Relazione istruttoria

La presente relazione illustra la richiesta di Autorizzazione alla dismissione del deposito di olio combustibile della Centrale termoelettrica di Ostiglia, sito in località Borgo San Giovanni presso il Comune di Ostiglia (MN), proposta da EP Produzione S.p.A. (nel seguito, EPP) proprietaria dell'area e della Centrale Termoelettrica.

La successiva figura riporta l'esatta ubicazione di tutti i sondaggi della prima e seconda fase preliminare:

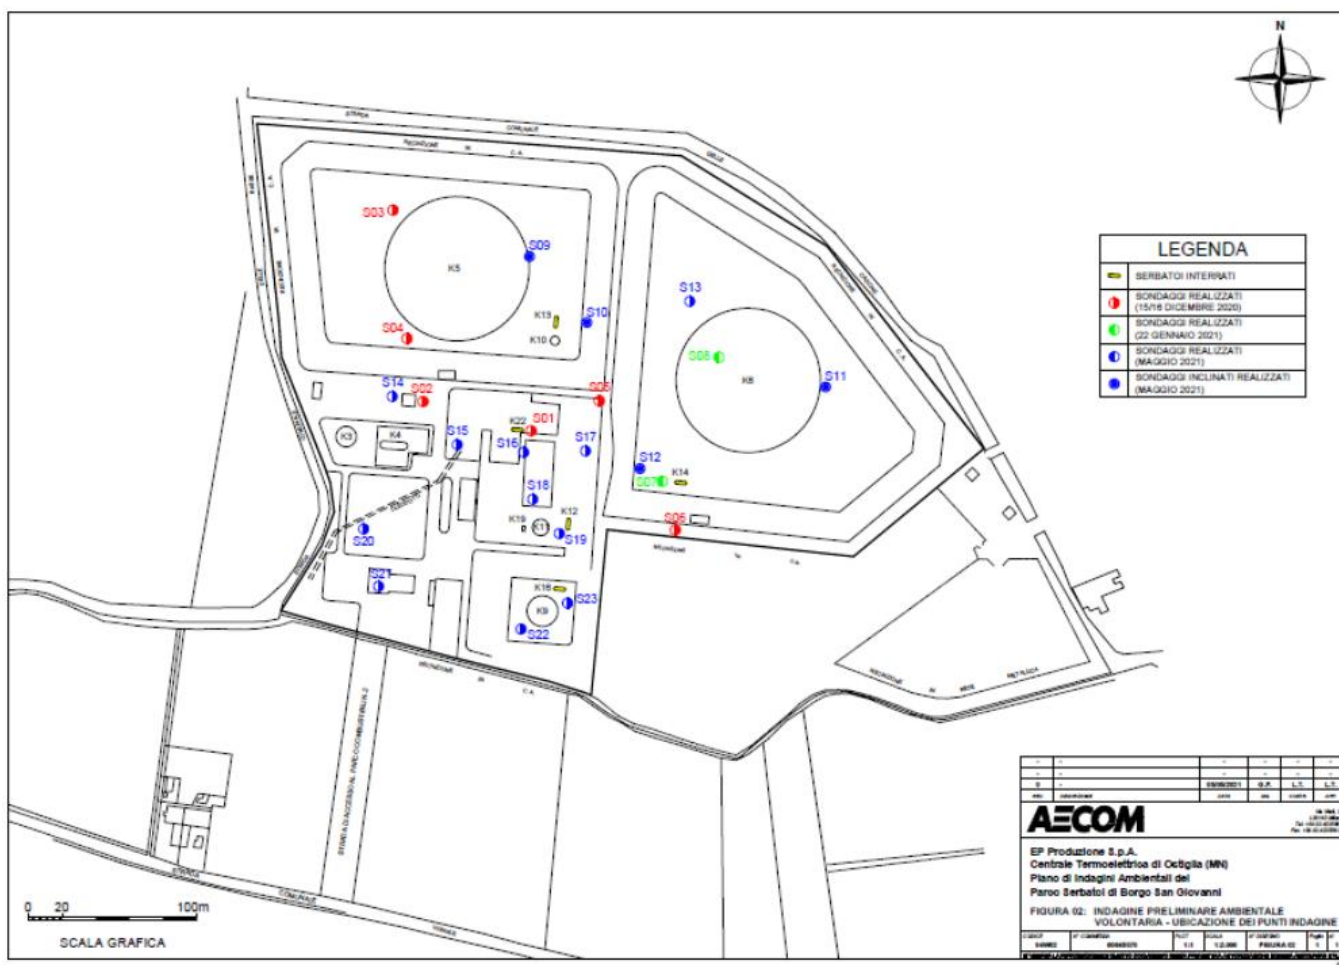
1. sarà necessario individuare fin da subito il destino della vasca da 500 m³ (di dimensioni pari a circa 10x10 m e profonda circa 5 m) già trappola delle acque oleose del deposito combustibili, utilizzata per la raccolta delle acque meteoriche, oppure prevederne la demolizione, procedendo poi al prelievo dei campioni di terreno di parete e di fondo scavo; in caso contrario sarà opportuno realizzare un sondaggio nelle immediate vicinanze da attrezzare successivamente a piezometro, al fine di verificare/escludere eventuali criticità ambientali anche in questa zona del sito;
2. in merito all'ubicazione dei sondaggi proposta si ritiene opportuno che:
 - il sondaggio S07 venga spostato tra i serbatoi K19 e K10;
